PBE-sak: 201714028  
Vår saksbehandler: Are Eriksen

## **INNSPILL TIL OPPSTART AV DETALJREGULERING OG MERKNADER TIL FORSLAG TIL PLANPROGRAM FOR SONJA HENIES Plass 2 – OSLO SPEKTRUM**

Oslo Elveforum og Miljøforeningen Akerselvas Venner har følgende innspill til oppstart av detaljregulering og merknader til forslag til planprogram for Sonja Henies plass 2 (Oslo Spektrum):

*Figur 57: Sone for høyhus avgrenset langs Sonja Henies plass (A), Karl Johans gate (B) og korridor langs Akerselva (C). De røde arealene angir sone for mulige enkelthøyhus.*

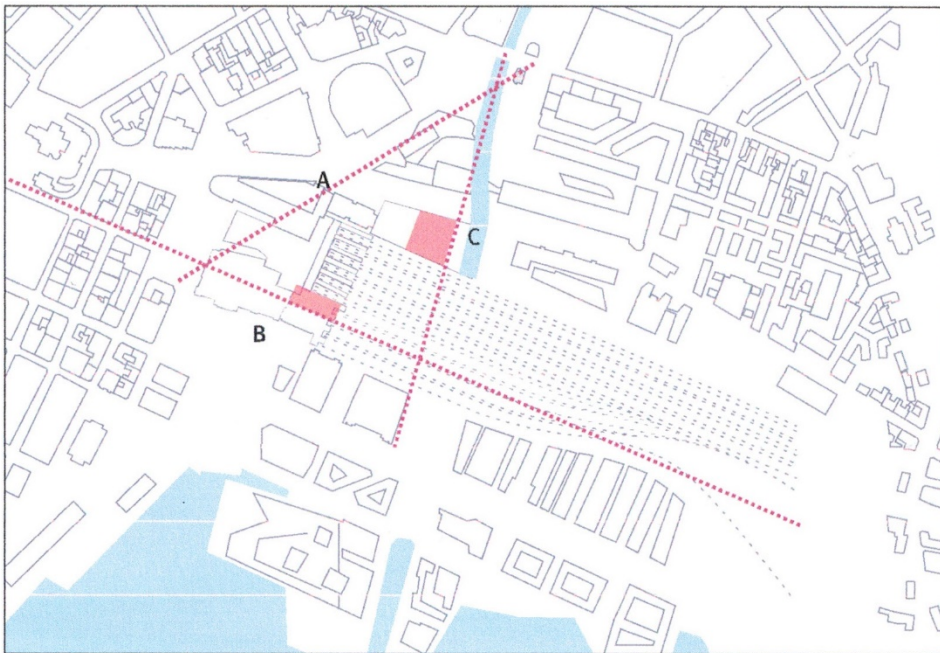
Av illustrasjonen fremgår det med all tydelighet at Oslo Spektrum ikke bare ligger utenfor de røde sonene for høyhus, men også utenfor trekanten som avgrenser høyhusområdet. Når det heter at bebyggelsen «utenfor denne avgrensningen [skal] trappe seg ned mot fjorden, elva og historisk bebyggelse» (s. 15), så skal bebyggelsen selvsagt trappes ned fra høyder på 42 meter eller lavere, ikke fra høyder på 50 eller 107 meter.

Vi legger til grunn at denne illustrasjonen, eventuelt også illustrasjonen på s. 9 i områdeprogrammet som angir områdeprogrammets avgrensning, legges inn på s. 15 i dokumentet før planprogrammet vedtas. Begge illustrasjonene er for øvrig gjengitt øverst på s. 10 i PBEs område- og prosessavklaring til oppstartsmøtet.

Vi forutsetter at planprogrammet suppleres med et utredningsalternativ med byggehøyde 42 meter eller lavere, jf. også at kommuneplanen av 2015 kun åpner for å vurdere inntil 42 meter høye bygg.
